Oggetto: [ID_VIP: 5059] - *"Comuni di Volturino, Motta Montecorvino, Pietramontecorvino, Lucera, San Severo, Prov.FG: - Impianto eolico denominato "Selva Piana", composto da 14 aerogeneratori della potenza unitaria di 6 MW per una potenza complessiva pari a 84 MW e della relative infrastrutture di connessione. Proponente: EDP Renewables Italia Holding S.r.l.*

Controdeduzioni alle osservazioni del Comune di Volturino ai sensi dell'art. 24, comma 3, del D.Lgs. 152/2006

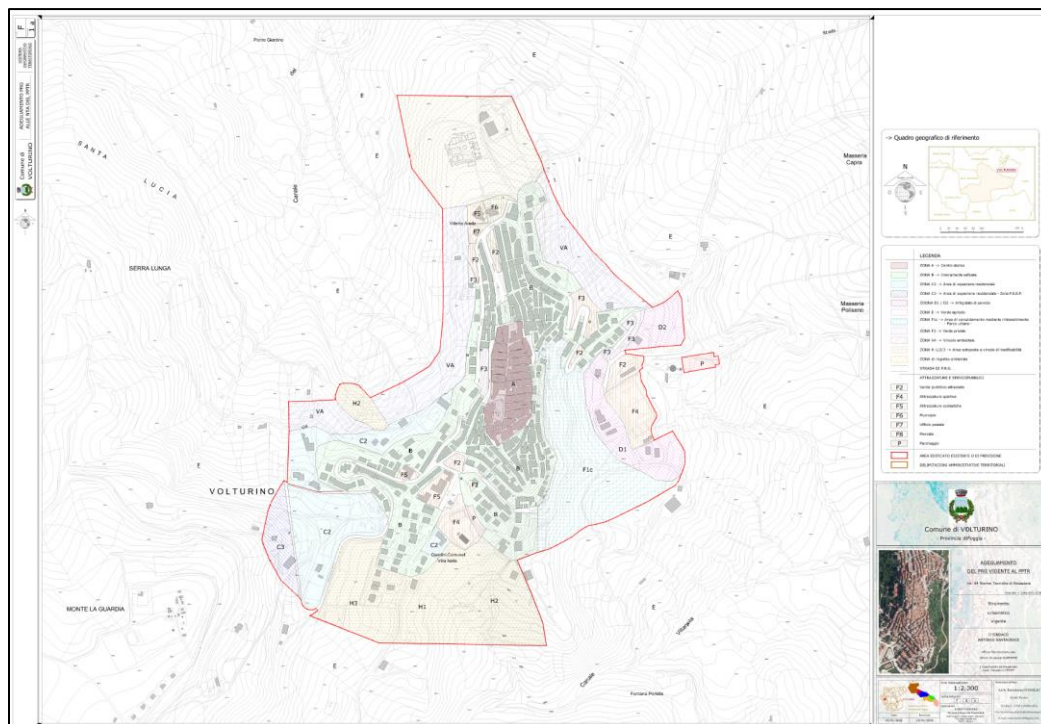
II.1. Nelle osservazioni formulate da Codesto Spett.le Comune si legge che “*gli aerogeneratori dal num. WTG1 (ricadente nel Comune di Motta Montecorvino sul foglio n. 9) al num. WTG 8 e dal WTG 10 al n. WTG 12 (ricadenti catastalmente sui fogli n. 5, 6, 7 e 8) sono ricompresi*

nelle aree individuate soggette ai VINCOLI UCP (ULTERIORI CONTESTI PAESAGGISTICI) ART. 143 C. 1 LETT. E) D. LGS N. 42/2001 — (CONI VISUALI — TORRE DI MONTECORVINO)”.

Analizzando la tavola grafica c3b1, allegata all'ultima DCC di modifica e richiamata nel parere del Vs Comune, appare evidente che il bene che l'Ente vuole tutelare è la Torre Montecorvino, da cui la proposta progettuale conserva una distanza minima di 970 m (WTG 1).

Anche a voler ritenere il cono visuale localizzato nel Comune di Pietra di Montecorvino, le Linee guida sulla progettazione e localizzazione di impianti di energia rinnovabile (elaborato 4.4.1 approvato unitamente al PPTR) prevedono che in presenza di coni di visibilità l'area di rispetto sia estesa a 10 km, con conseguente preclusione - in ogni caso - a realizzare l'impianto eolico.

Difatti, la competenza paesaggistica di tutela spetta al piano paesistico regionale vigente. In questo strumento non appare alcun cono visuale da rispettare ai sensi del RR 24/2010 e pertanto l'impianto è da considerarsi compatibile con lo strumento di pianificazione paesaggistica.

Stralcio fuori scala Tavola F-1-A dell'adeguamento PUG al PPTR,
recante "Strumento Urbanistico vigente"

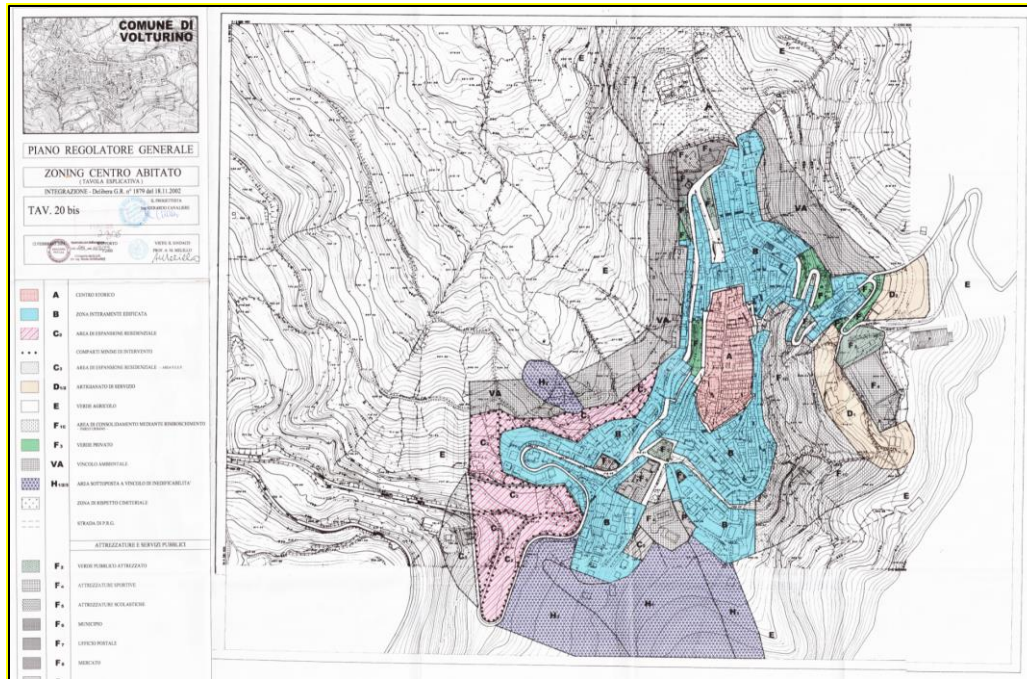
II.2 Nelle osservazioni formulate dallo Spett.le Comune di Volturino viene rappresentato che *"Gli aerogeneratori WTG 13 e WTG 14 (ricadenti catastalmente sul foglio n. 9) sono ubicati ad una distanza (mt 540 ca WTG 14 e mt. 720 ca per WTG13) inferiore a metri 1.000,00 (distanza minima da nuclei abitati) dalla frazione di **"Carignani" che viene individuata come***

territorio costruito sul Piano Regolatore del Comune di Volturino, (in ossequio alle prescrizioni imposte dalla Regione Puglia all'approvazione del PRG) e che per quanto attiene l'edificazione e assoggettata alle norme della zona omogenea "B" e quindi a tutti gli effetti nucleo abitato. (si noti nella foto allegata al progetto la presenza della pubblica illuminazione).

La frazione di Carignani non fa parte dell'edificato esistente (zona "B"), bensì è classificata come zona "E", verde agricolo.

Ciò si evince dagli stralci seguenti (riportati fuori scala) sia della tavola F-1-A dell'adeguamento al PPTR del PRG del Comune di Volturino che della Tavola 20-bis del PRG.

È evidente quindi che, in relazione alle abitazioni ricadenti nella frazione di Carignani, è necessario osservare il rispetto delle distanze disposte ai fini della prevenzione dell'inquinamento acustico e di sicurezza (requisiti ampiamente rispettati nel caso di specie) ma non vige l'obbligo del rispetto della distanza di 1 km.

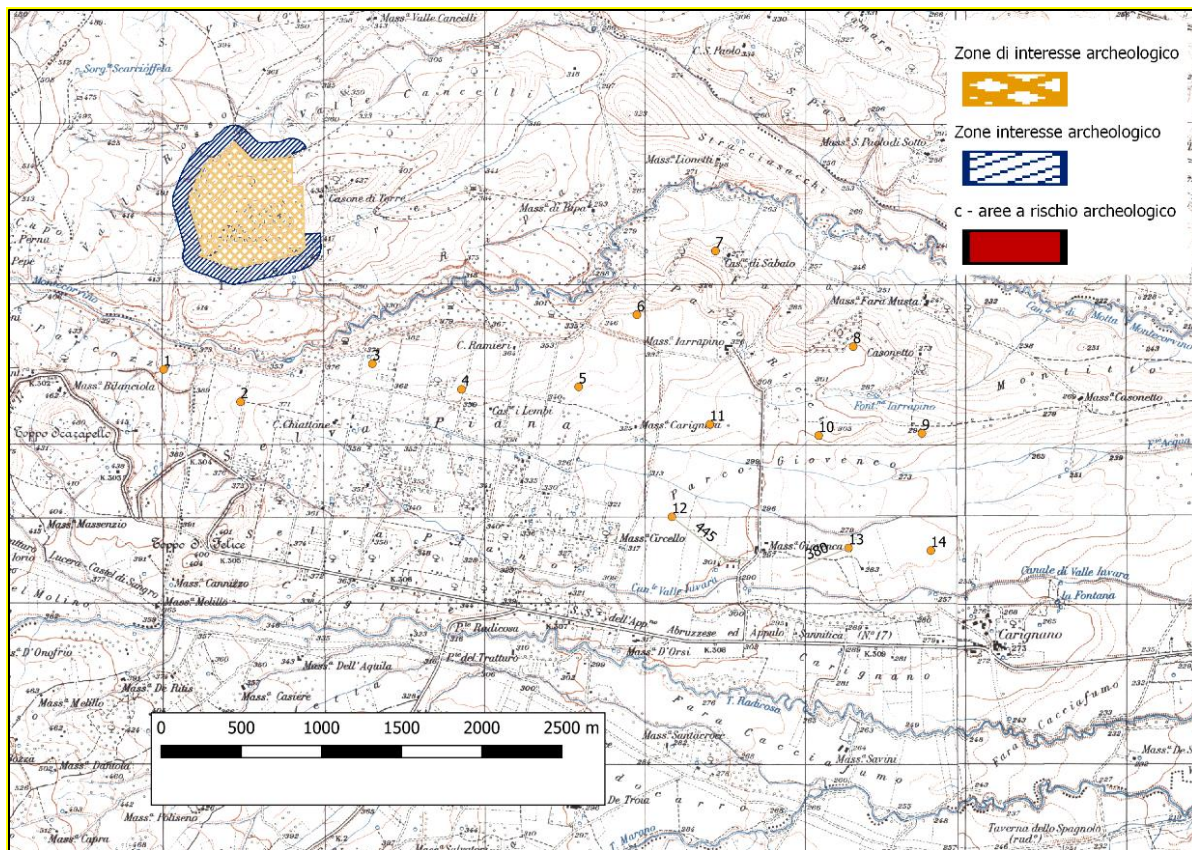
II.3 Con le proprie osservazioni Codesto Spett.le Comune riporta che *“fa parte della progettazione l'elaborato — Posizionamento impianto eolico rispetto al cono visuale del Castello di Lucera — Vista d'insieme e dettaglio WTG 9 e 14, ove è stata indicata una distanza rispetto al castello di Lucera di mt 10.198,00 per l'aerogeneratore WTG 9 e metri 10.199,00 per l'aerogeneratore WTG14 considerando non l'estremo limite esterno dello stesso castello ma un punto all'interno, in caso di individuazione dell'origine del cono visuale sul perimetro, entrambi gli aerogeneratori ricadono all'interno del cono visuale e quindi non assentibili”*.

Per quanto qui di interesse, la determinazione del cono visuale del Castello di Lucera è stata effettuata dalla Regione Puglia, nell'ambito del Regolamento Regionale 24/2010 (RR 24/2010) e, come confermato da codesta Spett.le Direzione, **l'Impianto Eolico è esterno al cono** di 20 km e quindi rispetta la prescrizione del citato Regolamento regionale.

Pertanto, la distanza dal Castello di Lucera è quella riportata nelle cartografie ufficiali disponibili tramite il SIT Puglia e tale deve essere utilizzata come parametro di valutazione di talché, contrariamente a quanto statuito nel Preavviso di diniego, anche le WTG 9 e 14 sono ubicate in posizioni **esterne** alle perimetrazioni da cono visuale del Castello di Lucera.

Zone di interesse archeologico ed aree a rischio archeologico riportate nel PPTR Puglia Fonte: http://webapps.sit.puglia.it/arcgis/services/Operational/PPTR_APPROVATO/MapServer/WMS/Server

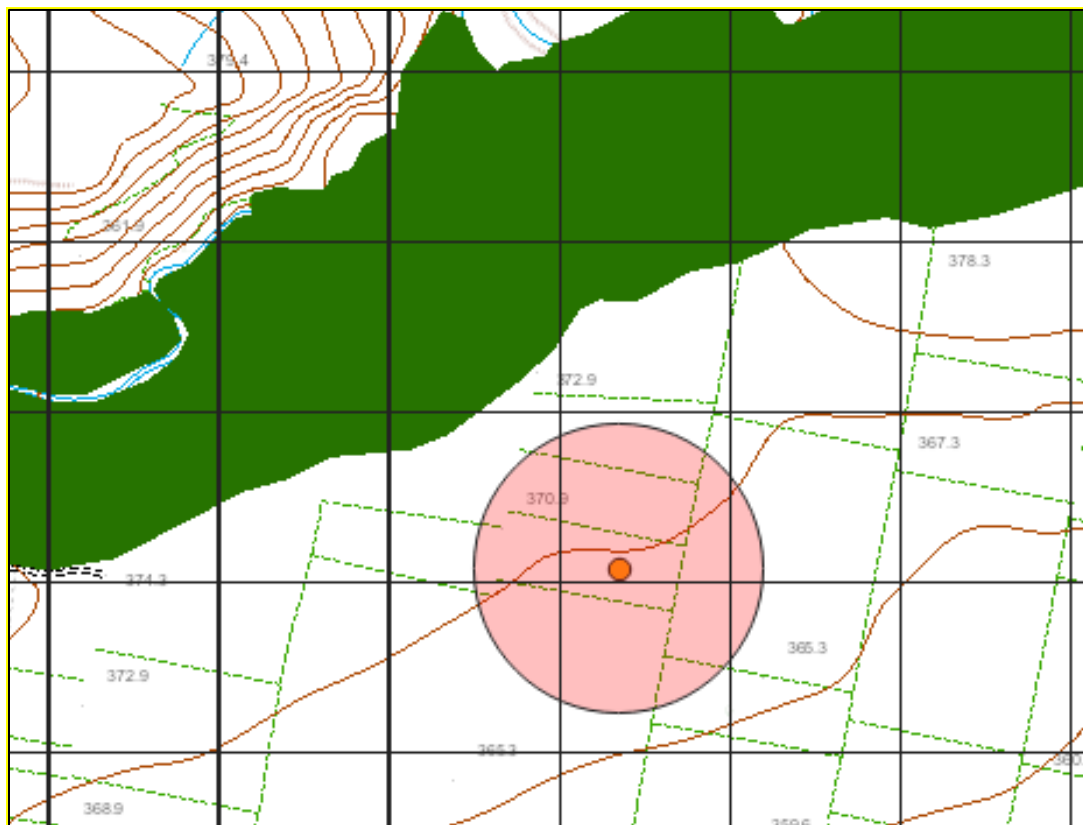
II.4 Nelle osservazioni il Vs Spett.le Comune sosterebbe che *“Gli aerogeneratori dal n. WTG 2 al WTG 5 (ricadenti catastalmente sui fogli n. 5, 6 e 7) sono ricompresi nelle aree individuate soggette ai VINCOLI BP (BENI PAESAGG ART. 142 C. 1 LETT. M) D. LGS N. 42/2001 — (SELVAPIANA) area individuata dalla Carta dei Beni Culturali Pugliesi”*.

Nel caso specifico, le perimetrazioni riportate nel PPTR sono integralmente rispettate dal Progetto.

Dalla mera analisi delle stesse risulta che tutte le WTG – incluse le WTG dalla n. 2 alla n. 5 - siano esterne ad aree di interesse archeologico, zone di interesse archeologico e relativa area di rispetto.

fonte WMS Agenzia Entrate - in evidenza i capannoni adibiti ad allevamento avicolo Categoria D/10 - Fabbricati per funzioni produttive connesse alle attività agricole

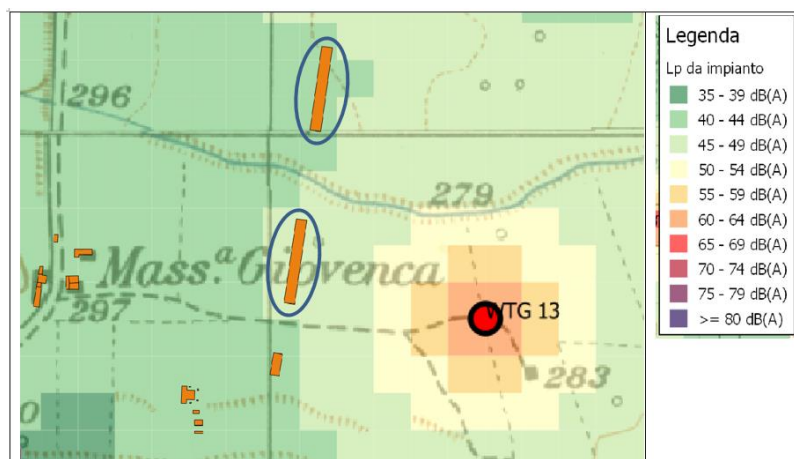
II.7 Con riferimento all'aerogeneratore WTG 10 il Codesto Spett.le Comune rileva che *“l'aerogeneratore WTG 10 ubicato nel fondo in catasto al foglio 8 particella 23 ricade ad una distanza di circa 100 metri dal fondo in catasto ai mappali n. 79 e 100; e*

l'aerogeneratore WTG 13 ubicato nel fondo in catasto al foglio 8 particella 657 ricade ad una distanza di circa 230 metri dal fondo in catasto al foglio 8 ai mappali n. 79 e 100”

Codesto Spett.le Comune, tuttavia, osserva che di tali fabbricati non vi sarebbe traccia nella documentazione progettuale.

Come si evince dalle due visure allegate (**doc. 1**), solo nel novembre 2019 la p.lla 79 è stata frazionata nelle particelle 952 e 953, e solo nel luglio 2020 la p.lla 953 è stata frazionata nelle p.lle 956 e 957 ed i relativi fabbricati sono stati accatastati in data 22 luglio 2020.

Pertanto, alla data di redazione degli elaborati (ottobre del 2019) nonché alla data di presentazione dell'istanza in oggetto depositata in data 16 dicembre 2019, i terreni di che trattasi erano evidentemente dei seminativi e nessun immobile era riportato nelle visure catastali. Per tale ragione la documentazione progettuale non riporta tali elementi.

Su tali basi, si è sovrapposta la planimetria delle isofone prodotta a valle dello studio acustico in situ, per conoscere l'impatto sugli stessi.

Considerato lo stralcio qui riportato, si evince che i due capannoni di nuova realizzazione sono nel margine dell'isofona dei 45 dB, pertanto ampiamente entro i limiti imposti dal criterio assoluto, stante il fatto che il criterio differenziale non si applica per gli edifici non adibiti ad uso abitativo (come quelli in questione).

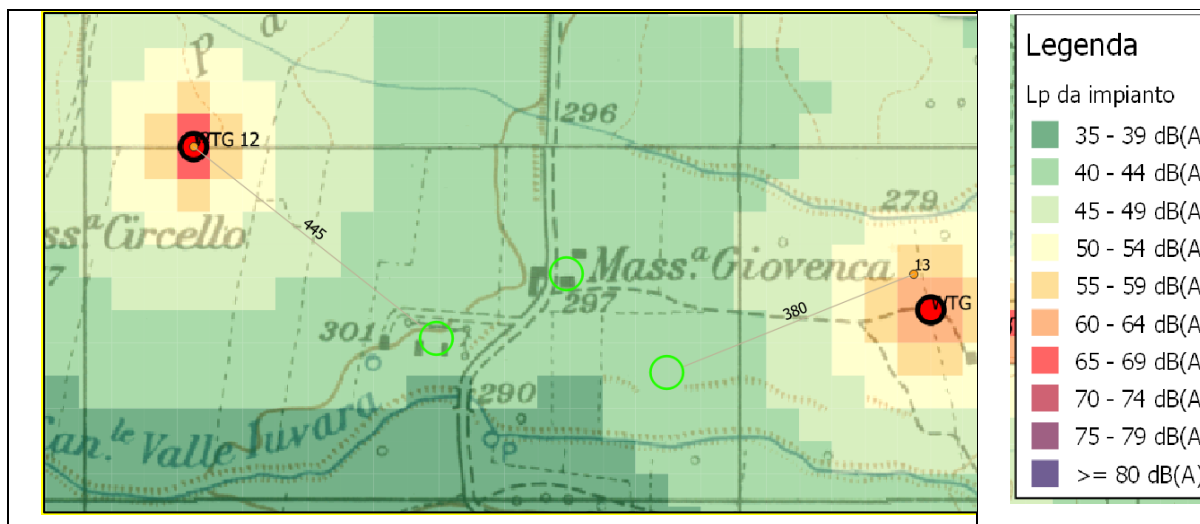
- 1) *L'aerogeneratore WTG 12 ubicato nel fondo in catasto al foglio 8 particella 572 ricade ad una distanza di circa 430,00 metri dall'immobile in catasto su foglio 8 ai mappali n. 376, 892, 310, 909, nonché a mt. 560 dagli immobili ubicati sulle particelle n. 931, 932, 933, 937, 936, 383, 382, 940;*
- 2) *L'aerogeneratore WTG 13 ubicato nel fondo in catasto al foglio 8 particella 657 ricade ad una distanza di circa 350,00 metri dall'immobile in catasto su foglio 7 ai mappali n. 887, 888, 889, nonché a mt. 580 dagli immobili ubicati sulle particelle n. 931, 932, 933, 937, 936, 383, 382, 940”*

Su tali basi, Codesta Spett.le Amministrazione conclude che si tratterebbe, così, di un nucleo abitato e non di case sparse.

Si riporta di seguito l'inquadratura degli edifici citati su ortofoto con indicazione delle distanze dalle WTG 12 e 13.

In corrispondenza di tutti gli edifici citati, ci si trova più vicini all'isofona dei 40 dB rispetto all'isofona dei 45 dB e, pertanto, gli edifici saranno esposti ad un impatto acustico inferiore rispetto a quello dell'edificio identificato come ricevitore ID 41, per il quale è stato puntualmente verificato il rispetto dei limiti sia assoluti che differenziali.
